Toutes les spécifications et tous les plans émis avec cet **ADDENDA n° 1** doivent être considérés comme faisant partie des documents de soumission. Les modifications aux sections et aux plans des documents de soumission sont énumérées à la suite et sont incluses en annexe.

CONÇU C.ROY ING.		PROJET Réfection et modification de trois quais au lieu historique national du Fort-Lennox <i>Repair and Modification of Three Docks at Fort Lennox National Historic Site</i>					
					DESSINÉ JFB		TITRE QUAI DU DÉBARCADÈRE DÉTAILS QUAI FLOTTANT ET RAMPE LANDING DOCK FLOATING DOCK DETAIL AND RAMP					
01	ADDENDA #1	18/05/16	C.R.	C.R.	VÉRIFIÉ M.D.ROUSSEAU ING							
No	DESCRIPTION DE LA RÉVISION	DATE(A/M/J)	*	**	APPROUVÉ		No PROJET	SUBDIVISION	SUJET	SÉRIE	RÉV.	
REGISTRE DES RÉVISIONS * CONÇU ** APPROUVÉ							DATE 18/05/2016	RPA-492	0000	- -	C33	01
 SNC • LAVALIN <small>SNC PROJET 631689</small>		CLIENT AGENCE PARCS CANADA PARKS CANADA AGENCY					ÉCHELLE 1:25

COUPE TYPE DE LA RAMPE
RAMP TYPICAL SECTION

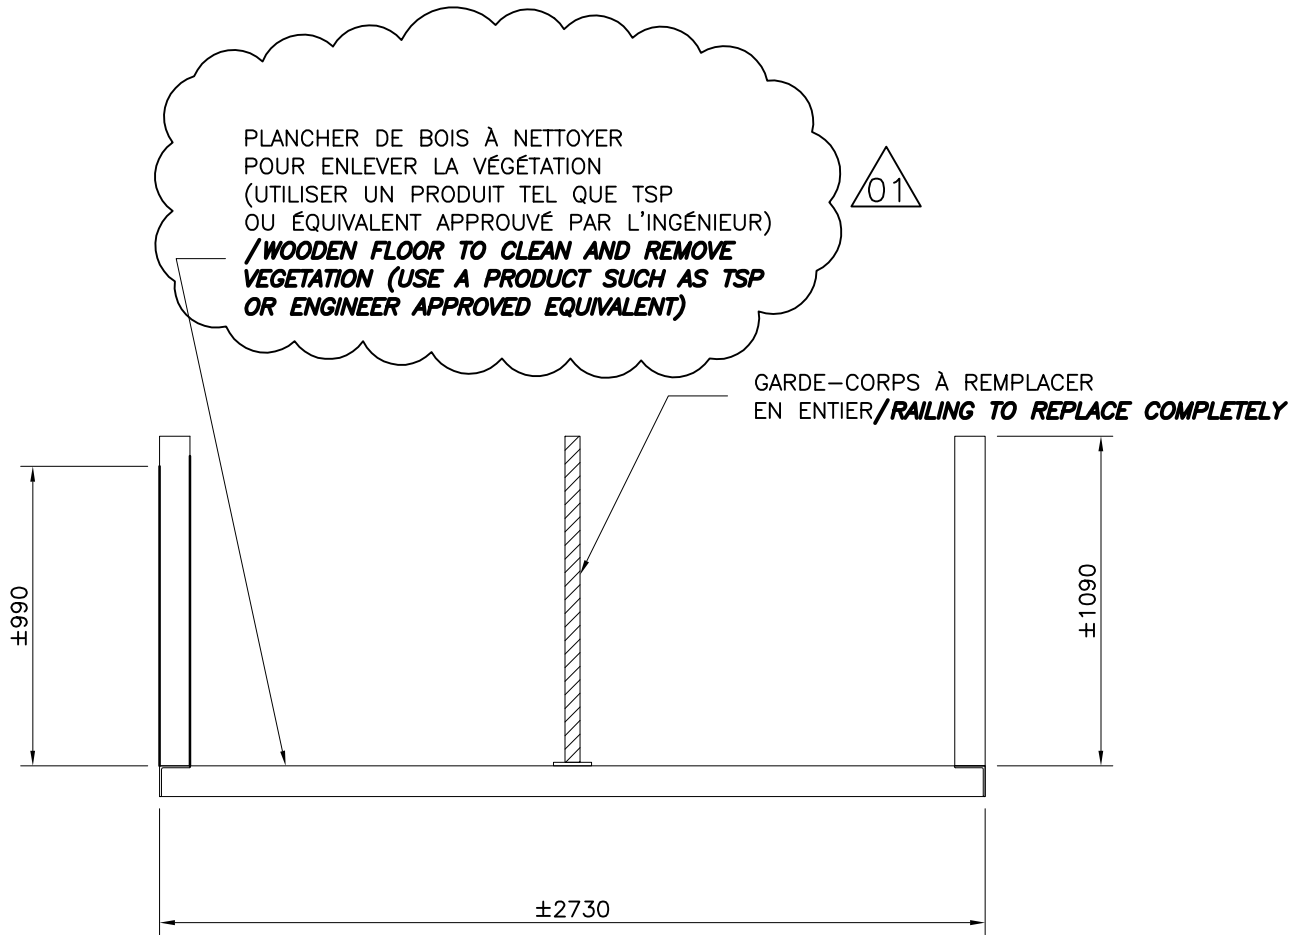
- .1 Prendre connaissance de la modification à la coupe type de la rampe illustrée au plan RPA-492-C-C33 ci-joint.
